INFORME DE CONTROL ESPECÍFICO N° 029-2020-2-0356-SCE

SERVICIO DE CONTROL ESPECIFICO A HECHOS CON PRESUNTA IRREGULARIDAD A MUNICIPALIDAD DISTRITAL DE HUANCARQUI

"OBRA: MEJORAMIENTO DE LA BOCATOMA Y CANAL PRINCIPAL DE HUANCARQUI, DISTRITO DE HUANCARQUI - CASTILLA - AREQUIPA"

INFORME DE CONTROL ESPECÍFICO N° 029-2020-2-0356-SCE

IMAGEN N° 2
SECCIÓN DE CANAL TRAMO PROGRESIVA KM 0+000 A 0+098

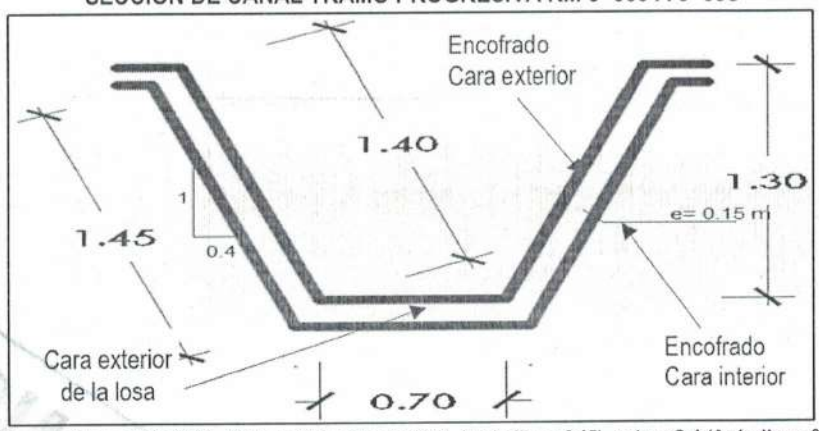
De lo antes expuesto, se advierte que la Proyectista, para el cálculo del valor de la columna "Ancho", de la planilla de metrados de la partida "05.02.01 encofrado y desencofrado de canal" **(Apéndice n.° 10)**, determinó los valores 6.10; 5.60; 4.50; y 3.20, correspondientes a cada sección del canal, tal como se muestra en el cuadro n.° 1, tomado en consideración la suma de la longitud de la cara interior y exterior de las dos paredes laterales del canal, incluyendo la longitud de la cara exterior de la losa del canal.

Al respecto, los valores contenidos en la columna "Ancho" de la planilla de metrados al ser multiplicado por la longitud de todo el canal, se consideró como un encofrado de toda la superficie externa del canal con respecto a paredes y losa, teniéndose que encofrar toda la superficie interna del canal respecto a las paredes; lo cual no es concordante con el proceso constructivo para un canal trapezoidal; por lo que, la cantidad de metros obtenidos en la partida "05.02.01 Encofrado y desencofrado de canal", y que se muestra en el cuadro n.° 1; no se encuentra conforme a lo previsto en las especificaciones técnicas de la misma indicando lo siguiente: *"(...) El encofrado se medirá en metros cuadrados (m2) con aproximación de dos decimales. Para tal efecto, se determinará el desarrollo de la superficie de contacto directo entre el molde o encofrado y el concreto (...)"* (El subrayado es nuestro); lo que además es concordante con la Norma Técnica de Metrados para Obras de Edificación y Habilitaciones Urbanas, aprobada con Resolución Directoral n.° 073-2010/VIVIENDA/VMCS-DNC de 4 de mayo de 2010; que refiere que el proceso de encofrado y desencofrado, para diferentes estructuras, se obtiene sumando las áreas en efectivo contacto con el concreto, tal como se muestra gráficamente a continuación:

IMAGEN N° 3
PROCESO CONSTRUCTIVO DE ENCOFRADO
PARA VACIADO DE CONCRETO EN CANAL TRAPEZOIDAL

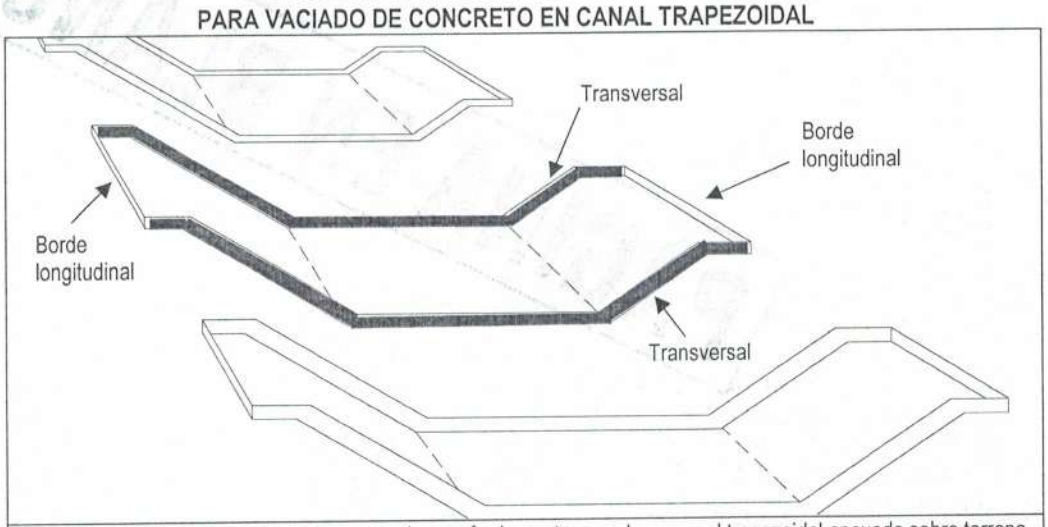
En la imagen se puede apreciar el proceso de encofrado por tramos de un canal trapezoidal apoyado sobre terreno compactado, el mismo que por su forma solo se encofra con madera la parte perimetral que tendrá contacto directo con el concreto, realizando en una primera etapa encofrado de tramos intercalados, así como el vaciado de concreto, para luego del desencofrado se culmine con los tramos faltantes teniendo como guías los ya ejecutados predecesor y sucesor.

Al respecto, siguiendo la metodología antes señalada, mediante Informe técnico n.° 002-2020-OCI/MPCASTILLA/JZG de 10 de marzo de 2020 **(Apéndice n.° 16)**, el ingeniero especialista de la Comisión de Control, ha determinado la cantidad de **1 052,54 m²**, para la ejecución de la partida "Encofrado y desencofrado de canal"; monto que se determinó en base al proceso constructivo descrito en la normativa antes señalada, la misma que durante la ejecución de la obra fue utilizado por el Contratista, considerando las modificaciones realizadas durante la ejecución de la Obra, secciones de canal ejecutados conforme al plano de la prestación adición n.°1 denominado secciones transversales, lamina P-1 **(Apéndice n.° 17)** del expediente técnico del adicional de obra n.° 1[4]; descontando además el tramo de canal

IMAGEN N° 4
SECCIÓN DE CANAL TRAPEZOIDAL TRAMO PROGRESIVA KM 0+073 A 1+110

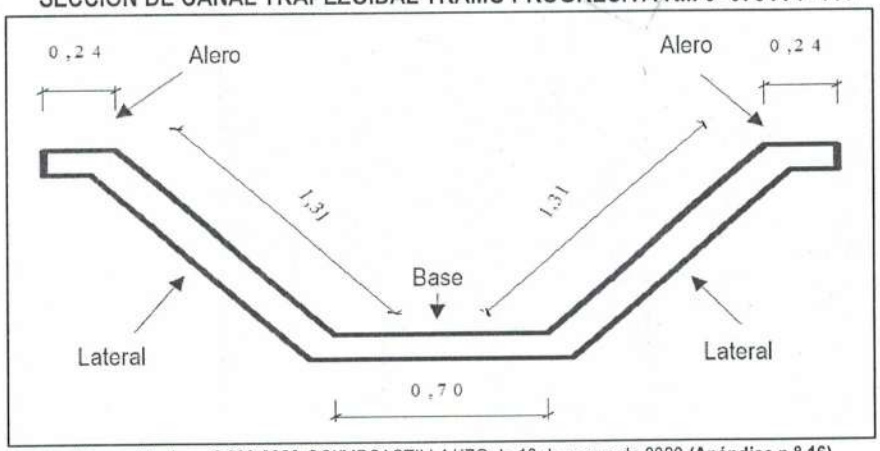
Es preciso indicar que, el valor obtenido en la medida "Transversal", del cuadro anterior, se calculó de la sumatoria de aleros, laterales y base del trapecio; es así que, para un mejor entendimiento del cálculo realizado, se tomó como muestra los valores de la sección de canal entre las progresivas km 0+073 a km 0+950 y progresivas km 1+030 a km1+110, tal como se muestra a continuación:

REGISTROS FOTOGRÁFICOS Nos 1, 2, 3 Y 4
DEL PROCESO DE ENCOFRADO EJECUTADO POR EL CONTRATISTA

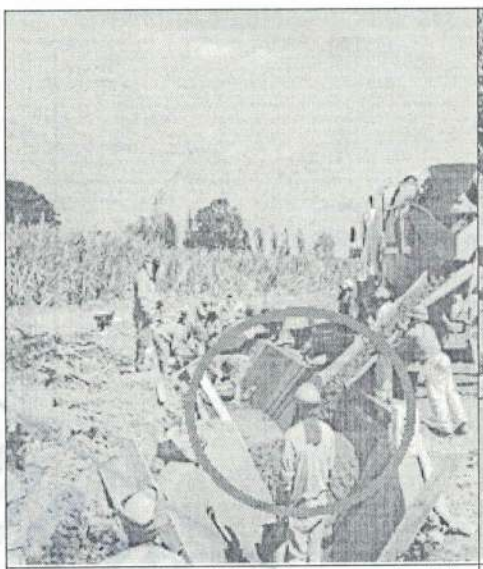
Registro fotográfico n.° 1: Se verifica que el encofrado realizado a una cierta distancia prevista en el Expediente Técnico

Registro fotográfico n.° 2: Se observa el encofrado solo del perímetro longitudinal, conforme al proceso constructivo previsto de canales.

Registro fotográfico n.° 3: Se observa que el vaciado del concreto, cuyo encofrado solo es realizado en el perímetro longitudinal del canal.

Registro fotográfico n.° 4: Se observa el proceso del acabado de las paredes y piso del canal, tomando como referencia el desencofrado de los paños predecesor y sucesor.

Conforme a las imágenes precedentes, se aprecia que el Consorcio Libra para la ejecución de la partida "05.02.01 Encofrado y desencofrado de canal", consideró solo los bordes perimetrales de cada paño de canal; más no un encofrado de todas las caras superficiales del canal; así como, el encofrado apoyado en toda la superficie con el talud en ambos extremos; evidenciándose que, se ejecutó 1 052,54 m², conforme a lo determinado por especialista técnico de la comisión de control y no 10 198,93 m² indicados erróneamente en la partida "05.02.01 Encofrado y Desencofrado de canal" del Expediente Técnico; sin embargo, la Entidad canceló mediante comprobantes de pago **(Apéndice n.° 19)** el importe de S/ 447 325,11, por una partida sobrestimada en metrados, tal como se detalla a continuación.

REGISTROS FOTOGRÁFICOS Nos 5, 6, 7 y 8
TRAMO NO EJECUTADO POR PARTE DEL CONTRATISTA

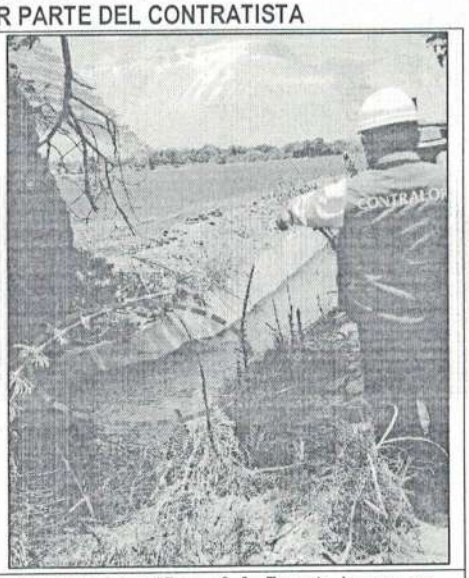
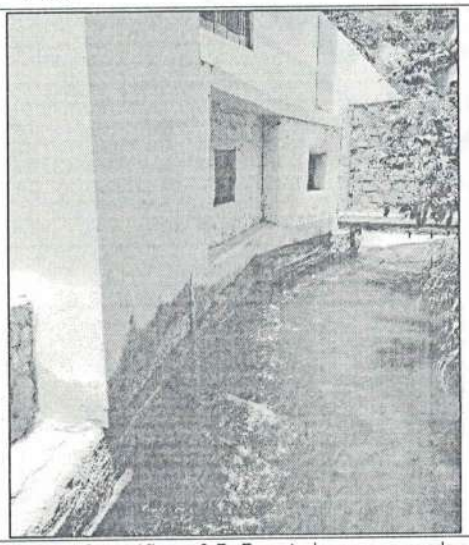
Conforme se muestra en el cuadro anterior, las valorizaciones n.os 1, 2 y 4 **(Apéndice n.° 38, 39 y 40)** incluyen metrados de partidas correspondiente al tramo de canal entre las progresivas km 0+950 a km 1+030 durante el período correspondiente al mes de setiembre, octubre y diciembre del 2018, siendo este último mes que se presentó la última valorización para tramite de pago con un avance de ejecución de obra del 100% por un valor acumulado de S/ 1 772 802,63, equivalente al monto contratado; reflejando que el Contratista ejecutó todas las partidas desde la progresiva km 0+000 al 2+260, situación que no ocurrió.

Registro fotográfico n.° 5: En esta imagen se puede apreciar el inicio del tramo no construido, progresiva km 0+950.

Registro fotográfico n.° 6: En esta imagen se puede apreciar el final del tramo no construido, progresiva km 1+030.

Registro fotográfico n.° 7: En esta imagen se puede apreciar el tramo no construido, colindante a la vivienda existente, progresiva km 0+950.

IMAGEN N° 6
TRAMO DE LA PROGRESIVA KM 0+950 AL KM 1+030 CONSIDERADO EN PLANO DE PLANTA Y PERFIL LONGITUDINAL P-2, SEGÚN EXPEDIENTE TÉCNICO

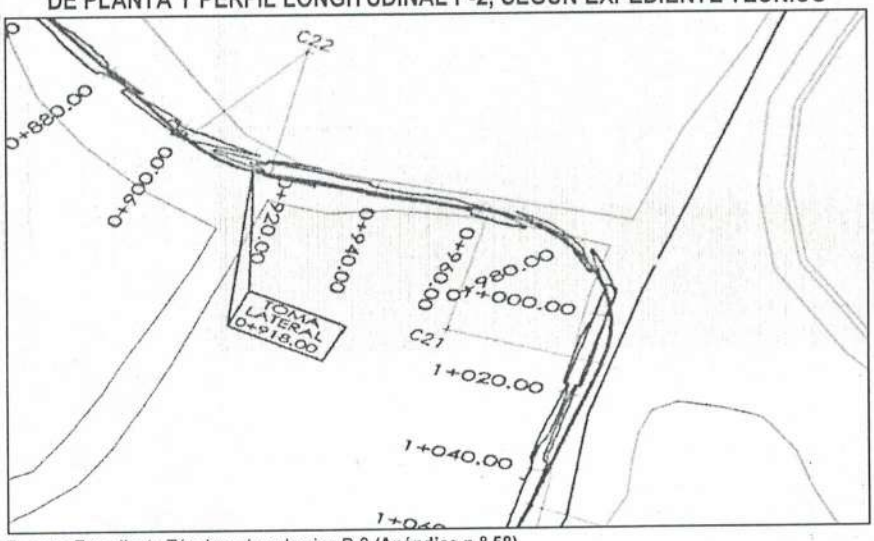
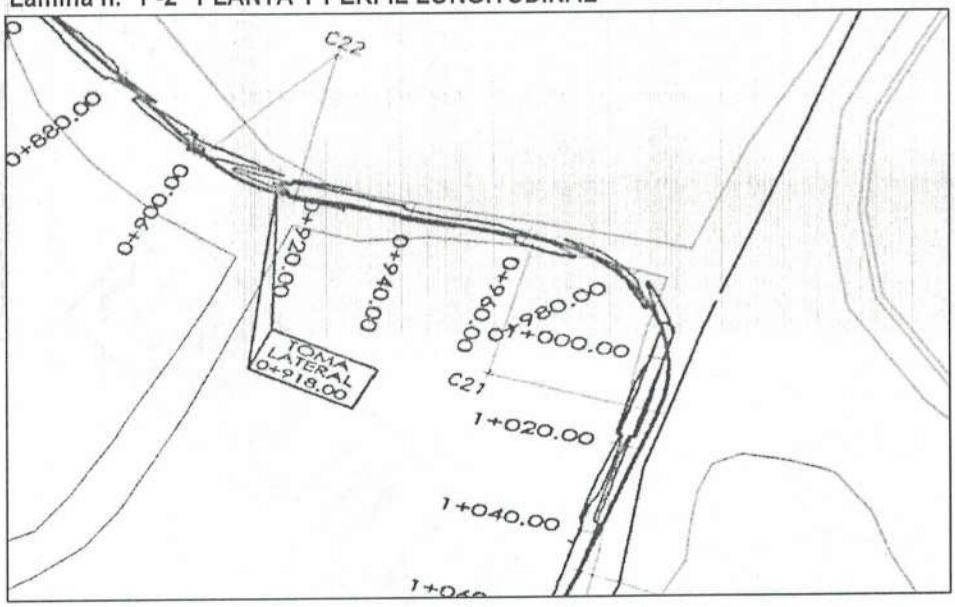
Por consiguiente, se advierte que, durante la recepción de obra, los miembros del comité, lejos de advertir que el tramo de canal, comprendido entre la progresiva km 0+950 al km 1+030, el cual pasa por debajo de una vivienda, no fue ejecutado conforme al Expediente Técnico **(Apéndice n.° 9)** y al expediente técnico del adicional de obra n.° 1 **(Apéndice n.° 47)**, suscribieron el acta de recepción de obra sin realizar observaciones, ni haber verificado el cumplimiento total del mismo, tal como se evidencia en las imágenes siguientes:

La situación expuesta contravino el artículo 166° del Reglamento de la Ley de Contrataciones del Estado que regula las valorizaciones y metrados; así como, la lámina n.° P-2 planta y perfil longitudinal de los planos de considerados en el Expediente Técnico de la Obra.
